令和5年7月7日 公告

淀川消防署東三国出張所待機室その他改修工事

図面の一部に記載誤りがありました。下記正誤表をご確認ください。

| 縮 尺 | 1/100 | 通し番号 | 2 | 図面番号 2/11 |

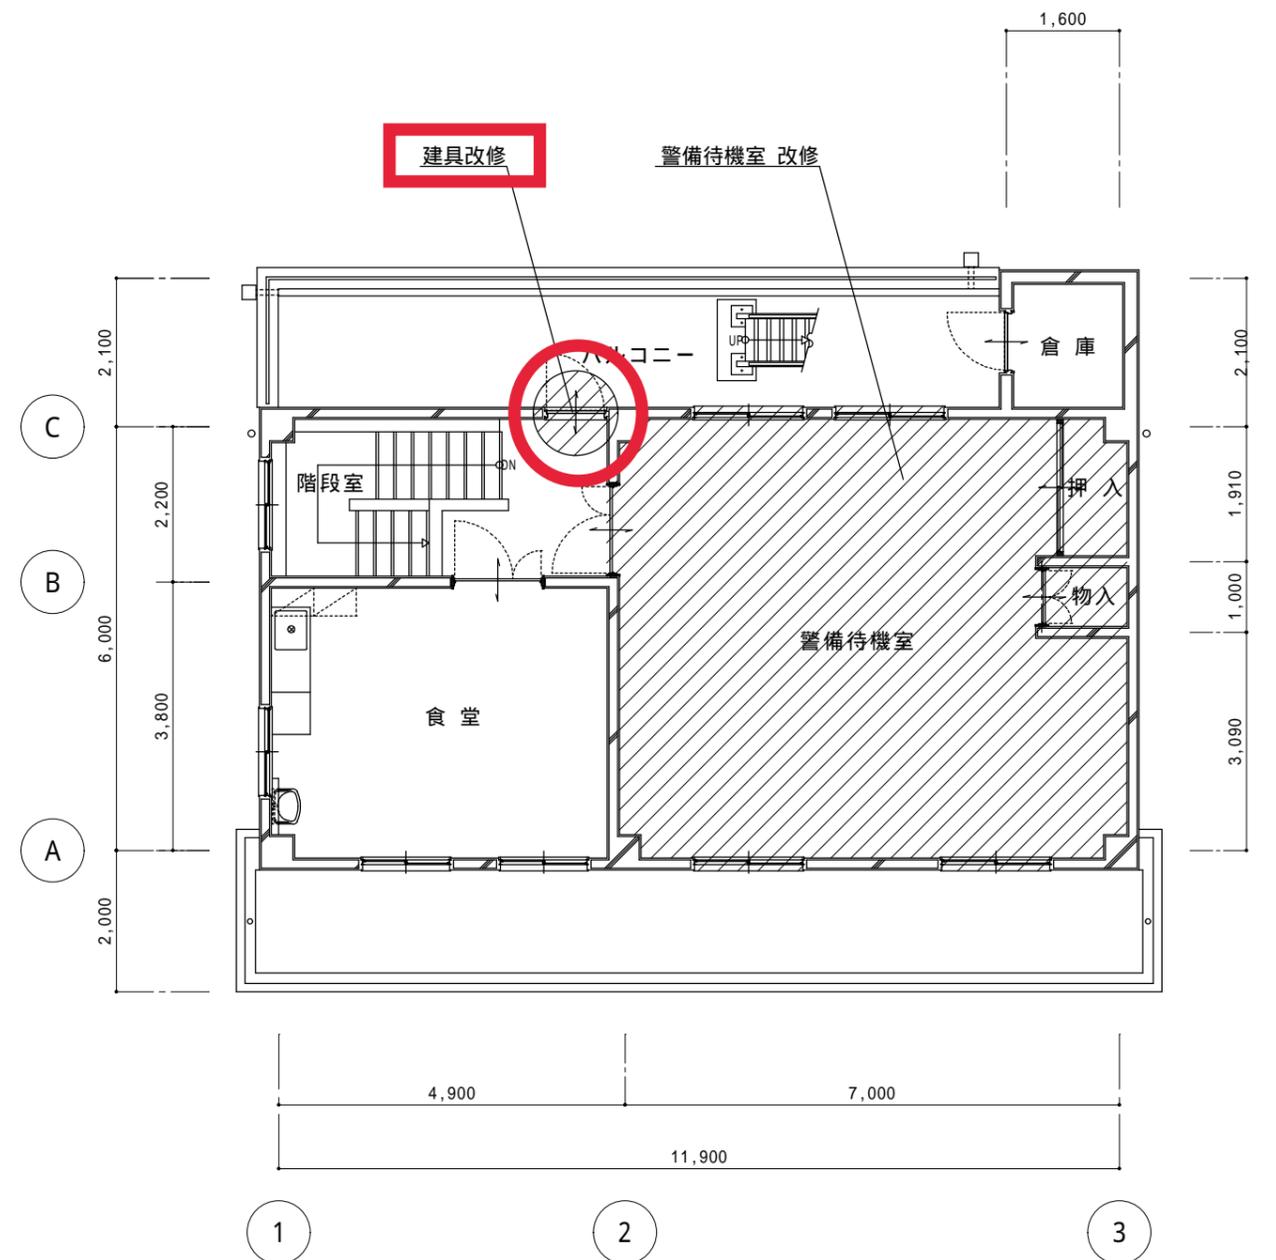
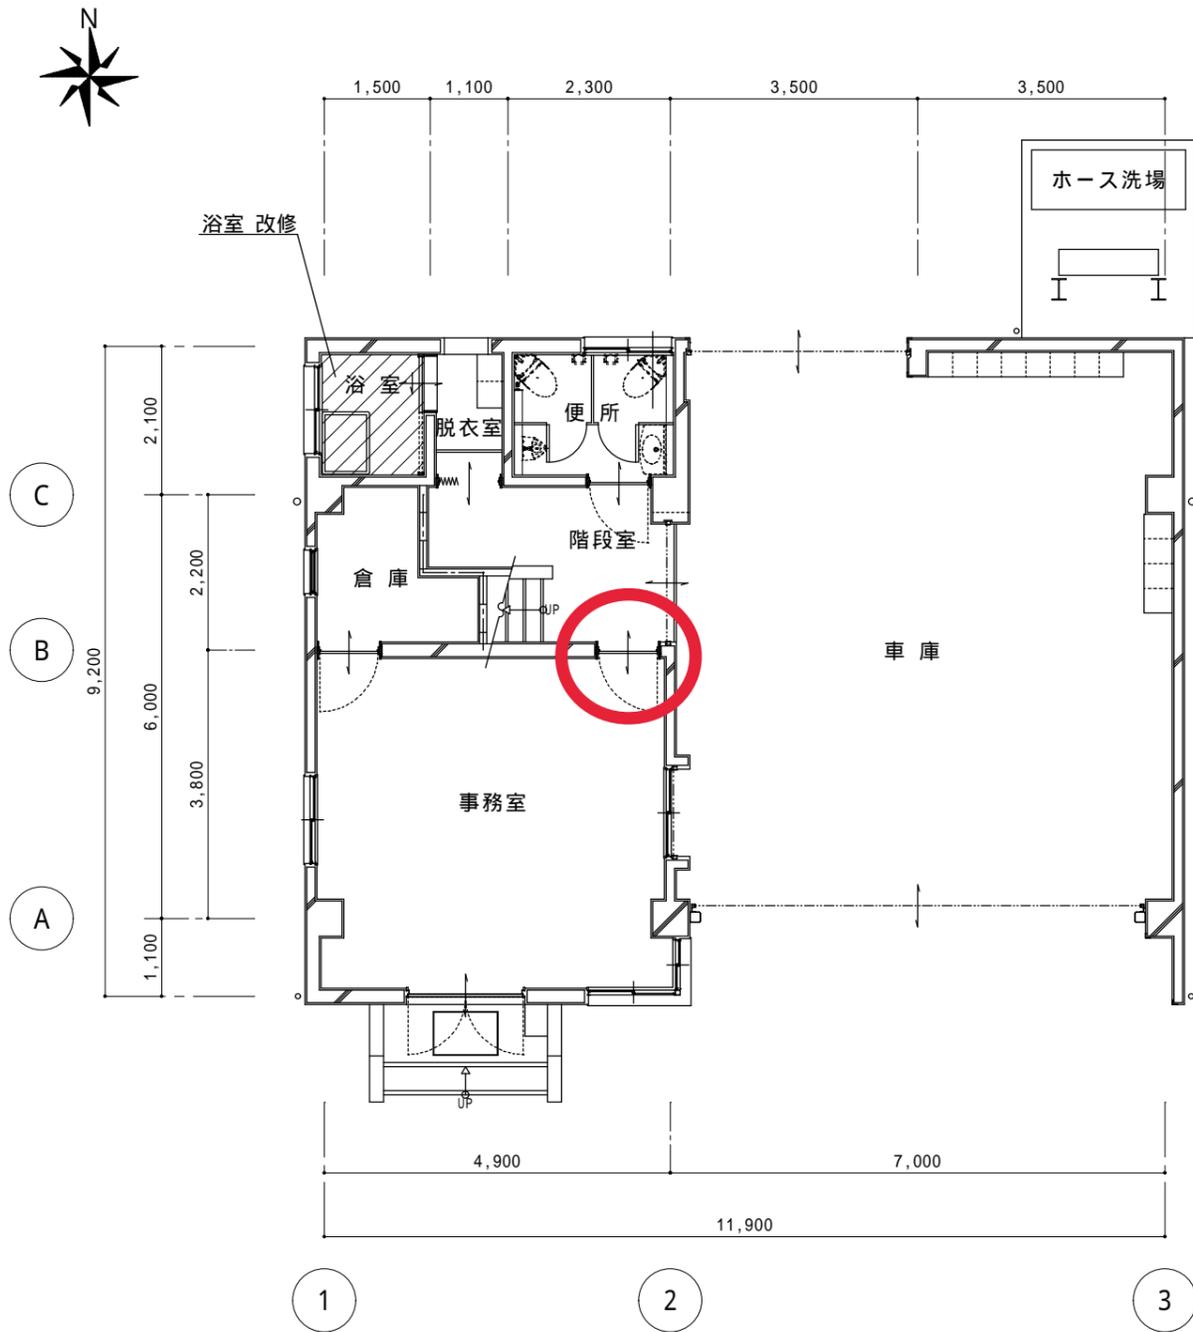
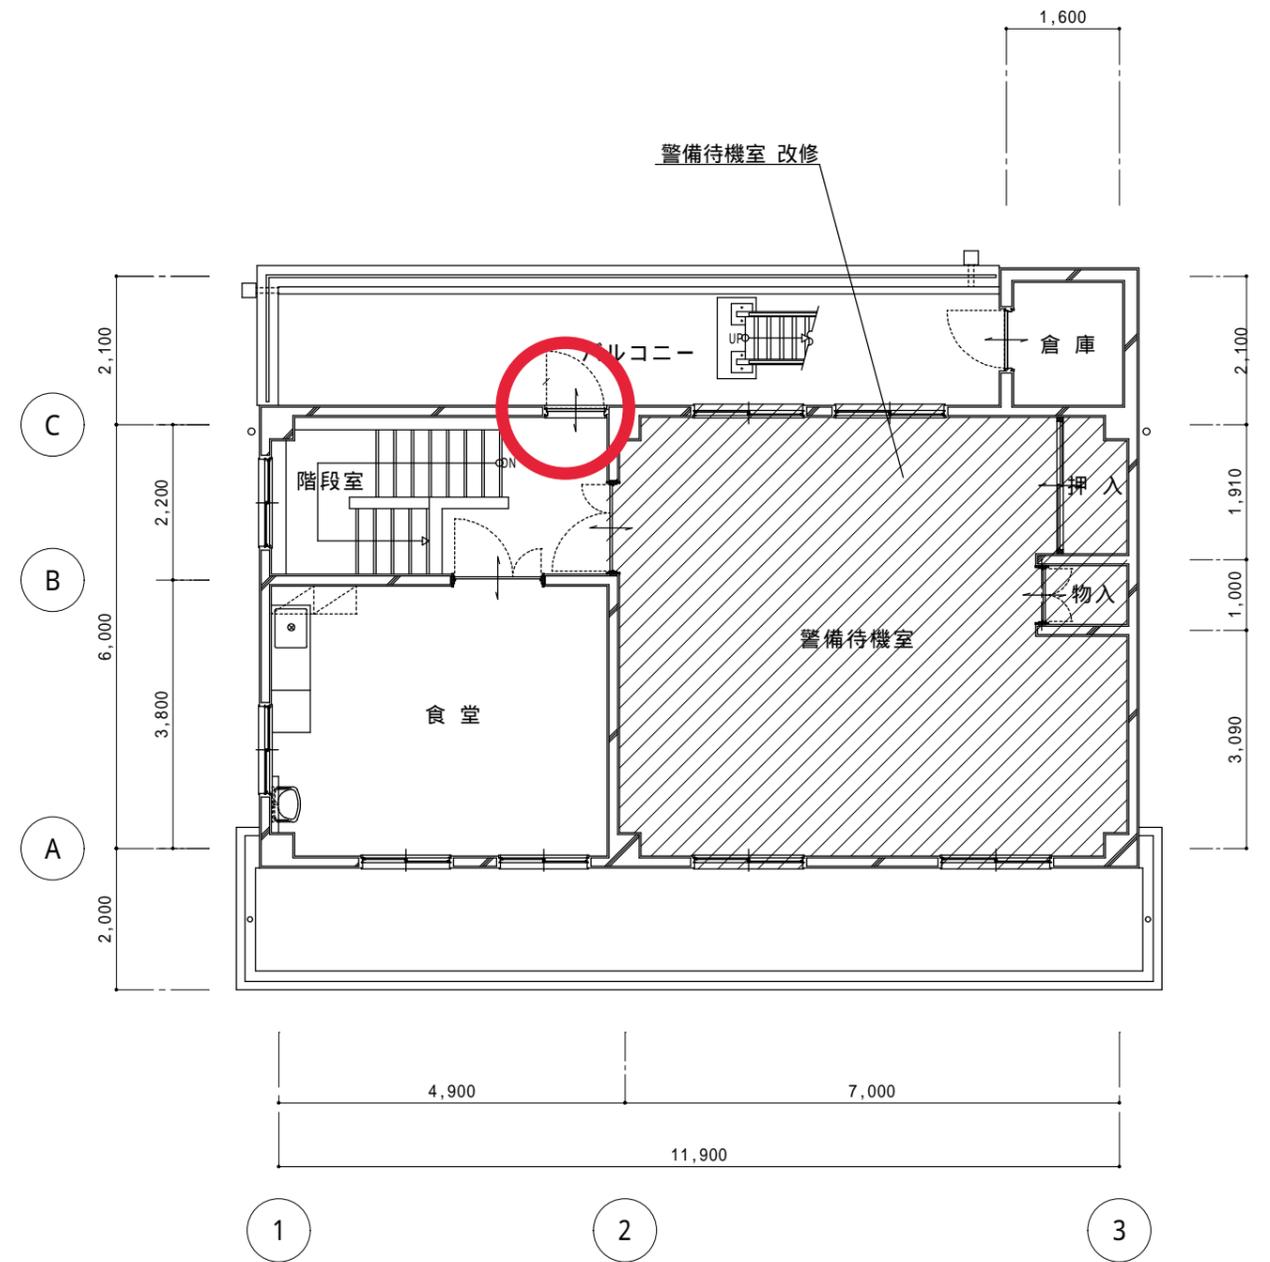
| 訂正箇所 | 誤 | 正 |
|------------------------------|---|--------|
| 図面番号 2/11、3/11、6/11、11/11 | | 別紙のとおり |
